Oggetto: [ID_VIP 6111] FORENZA (PZ), PALAZZO SAN GERVASIO (PZ), MONTEMILONE (PZ), ACERENZA (PZ), MASCHITO (PZ), VENOSA (PZ): **Progetto di un impianto eolico composto da 11 turbine eoliche da 4,5 MW, per una potenza totale di 49,5 MW, da realizzarsi nel Comune di Forenza (PZ) e relative opere di connessione e infrastrutturali, ricadenti nei territori comunali di Palazzo San Gervasio (PZ), Montemilone (PZ), Acerenza (PZ), Maschito (PZ), Venosa (PZ).**

Proponente: Blue Stone Renewable I S.r.l

Parere tecnico istruttorio della Direzione generale Archeologia, belle arti e paesaggio.

Mappa dell'intervisibilità teorica
(Immagine estratta dall'Elaborato TAV. n.17)

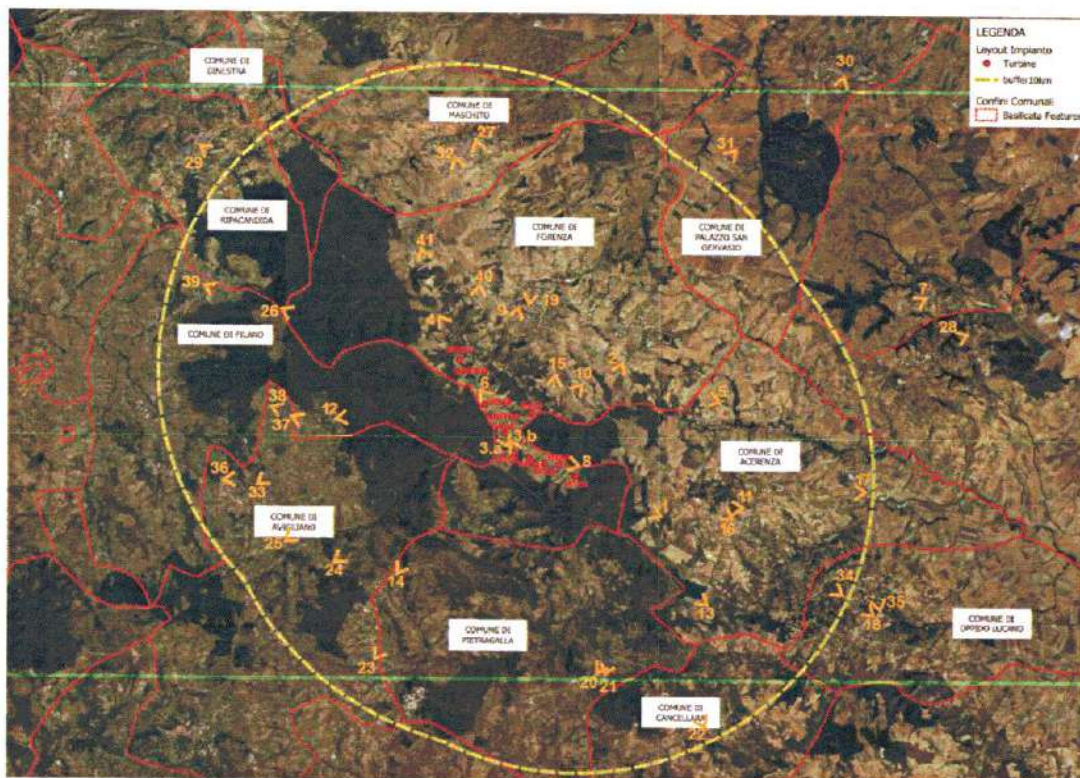
RISCONTRATO che, la documentazione integrativa, in particolare l'elaborato denominato "ALL02_Fotoinserimenti_Integrativi" è risultato incompleto relativamente ai punti di vista identificati con numerazione da 20 a 34, sebbene segnalati dall'ente di competenza alla tutela paesaggistica come critici, soprattutto in ordine al mancato rispetto delle distanze minime, ossia

- (v) Il **Tratturo Comunale di Acerenza**, distante circa 1,80 chilometri dall'aerogeneratore WTG7, si sviluppa parallelamente alla dorsale dell'impianto e pertanto molti degli aerogeneratori sono percepibili, nello specifico gli aerogeneratori WTG1, WTG2, WTG3 e WTG4, con forte impatto percettivo, come evidenziato dal punto di vista **10 – Tratturo Comunale di Acerenza**.

Planimetria con indicazione dei coni ottici
(immagine estratta dall'elaborato A.17.3.2_ FOTOINSERIMENTI ANTE E POST OPERAM)

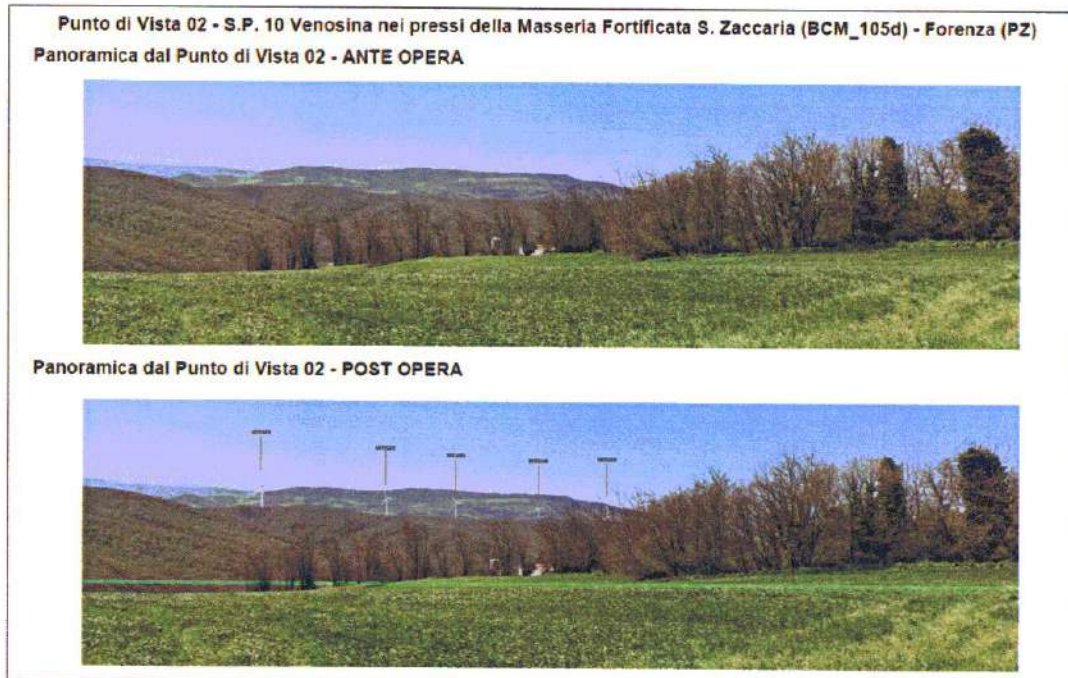
Segue la documentazione fotografica inerente ai più significativi fotoinserti prodotti dalla Società proponente (Cfr. Elaborato A.17.3.2_ *FOTOINSERIMENTI ANTE E POST OPERAM*)
